ACTA No. XX

Reunión para la revisión de avances del proyecto a desarrollar en el municipio de Alvarado-Tolima, correspondiente a “Construcción de las redes de alcantarillado del barrio Macondito, de Alvarado Tolima”.

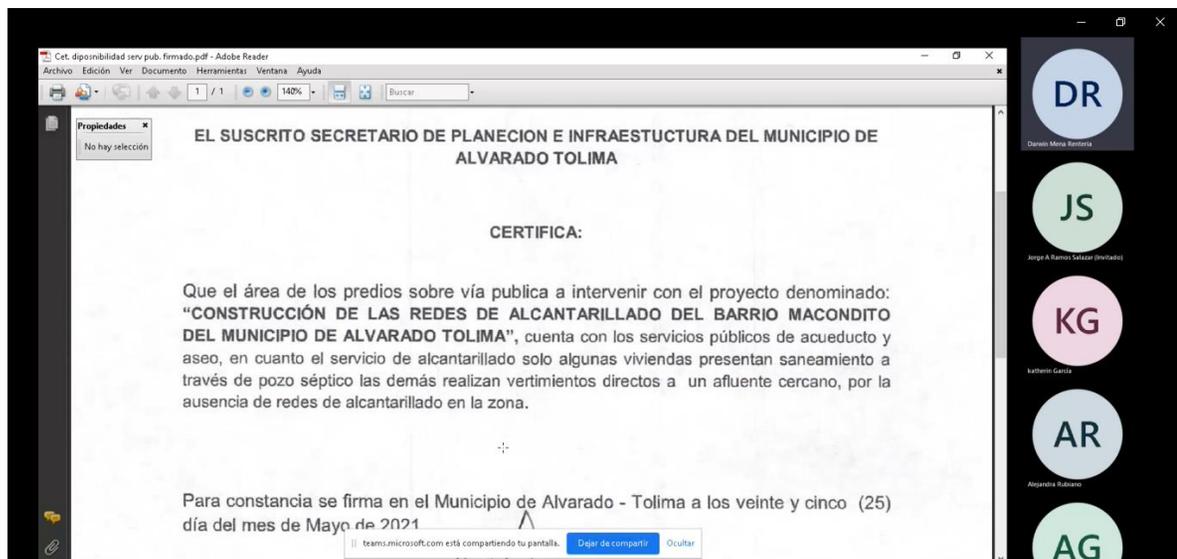
*El ingeniero Mena pregunta si la totalidad de la red de colectores va por vía publica, a lo que la ing Gonzalez confirma dicha información. El ingeniero Mena menciona entonces que es importante la presentación del plano IGAC donde se muestre la

ubicación de los colectores en dicha y vía y que se presente la certificación de la secretaria de planeación en donde se deje claro dicha información.

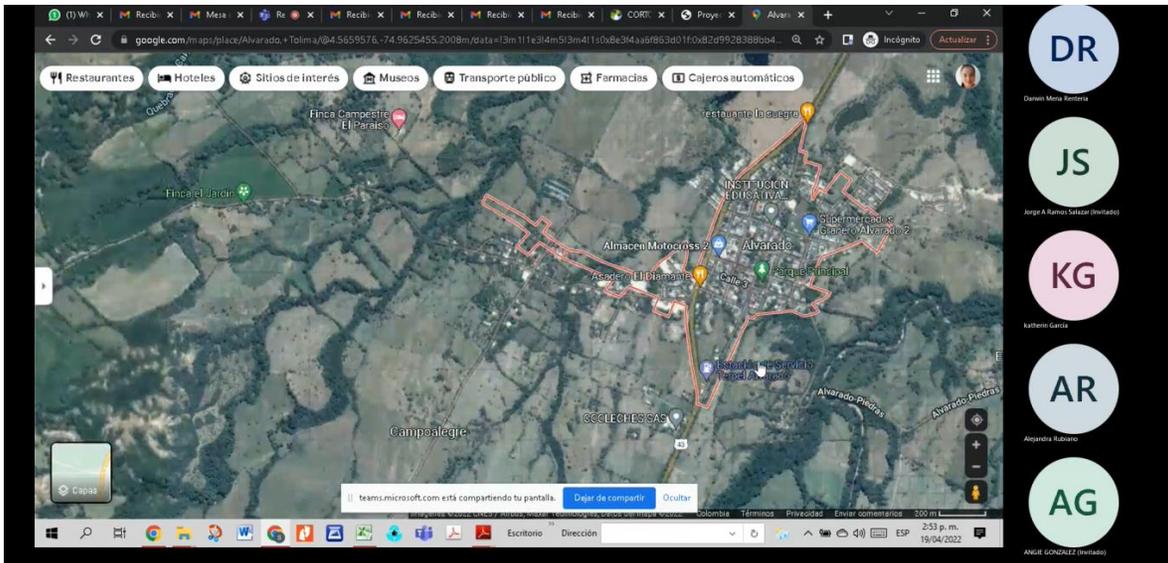
* Se menciona que hay una parte en donde se va a llevar a cabo un proceso de bombeo, por lo que el ing Mena pregunta si este se va a realizar al interior de algún predio o en vía pública, a lo que la ing Gonzalez confirma que se realizara en vía pública, evidenciando la zona de influencia del mismo. Menciona también que todos los colectores van a ir ubicados en las vías para drenar finalmente a la infraestructura de la variante, por lo que se tiene claro que es necesario realizar el

requerimiento pertinente ante la ANI, para lo cual es necesario que los estudios se encuentren avalados para radicar dicha solicitud.

Punto destinado para el proceso de bombeo para poder realizar la conexión al sistema existente:

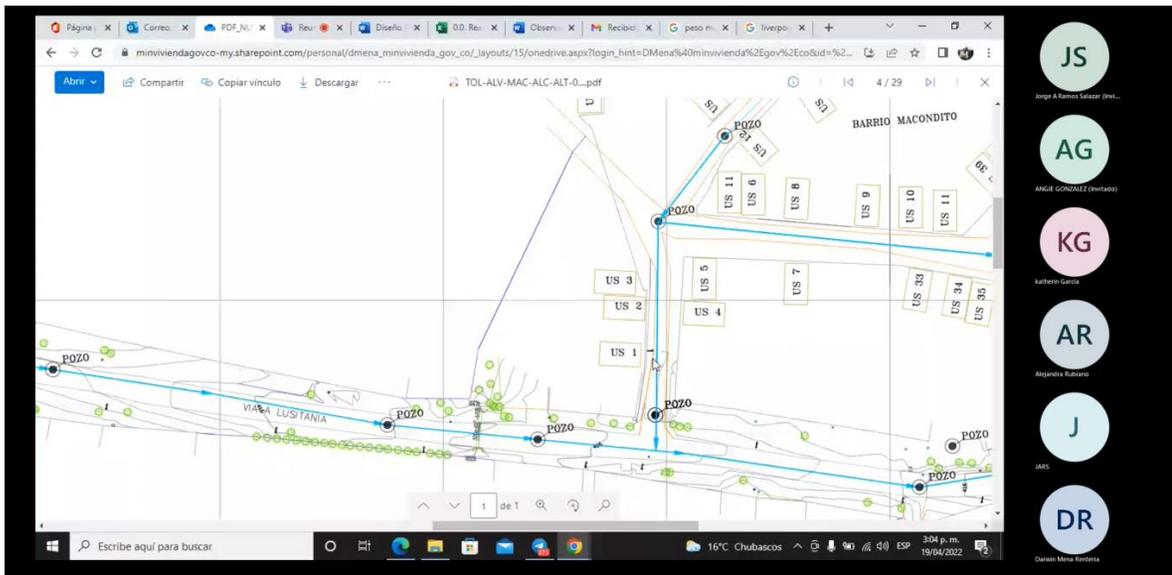
* El ingeniero Mena pregunta si la estructura que se va a utilizar para realizar el bombeo consta de un pazo de eyección para el bombeo posterior a otro pozo. En el pozo de llegada no se evidencia ninguna estructura de disipación, a lo que la ing Gonzalez responde que esta no es necesaria ya que el caudal es pequeño. Sin embargo, el ing Mena menciona que, al ser un caudal constante el que llega, hay la posibilidad que este afecte dicho pozo; por lo que debe mencionarse y mostrar

*El Ing Mena menciona también, respecto a la parte del bombeo, que no se evidencia claramente el diseño de los pozos de eyección, por lo que pregunta si efectivamente se encuentran esos diseños en el componente estructural. El municipio responde que va a realizar la revisión pertinente de este componente. El Ing Mena hace la salvedad que dichos pozos deben tener un diseño estructural con los planos correspondientes además de especificar las características como si lleva o no casetas.

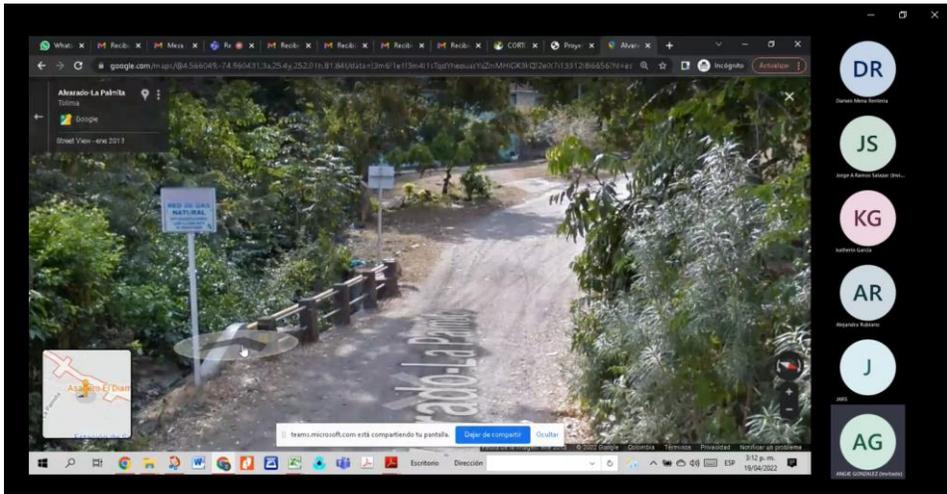
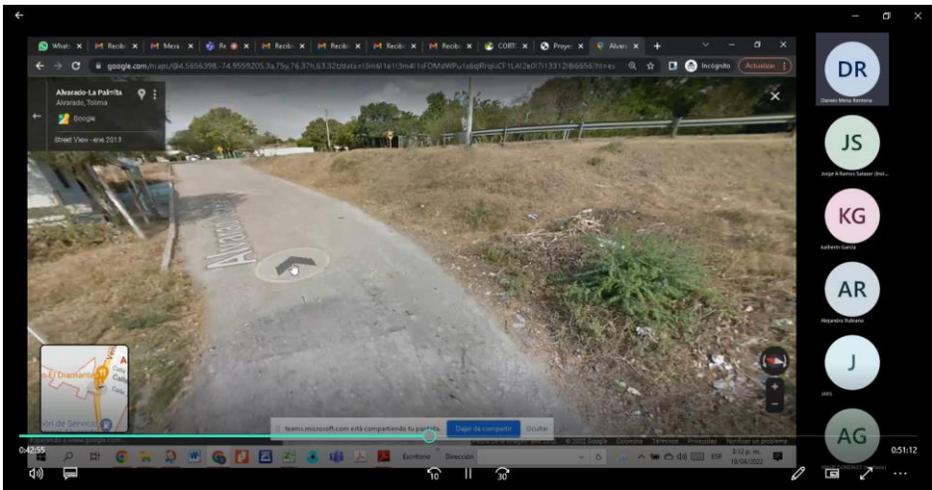
- *Se menciona también la presencia de pasos elevados, por lo que el municipio corrobora que es por el paso de fuentes hídricas en el puente que se mencionó anteriormente correspondiente al punto de bombeo y en otro puente adicional presente en la zona. El Ing Mena, menciona que en dichos pasos elevados se requerirán permisos de ocupación de cauce por lo que es necesario hacer dichos

tramites ante la autoridad ambiental. El municipio menciona que para dichos permisos es necesario tener los diseños finales, sin embargo, el ing Mena menciona que es necesario tenerlos en cuenta para la siguiente fase de evaluación por requerimiento.
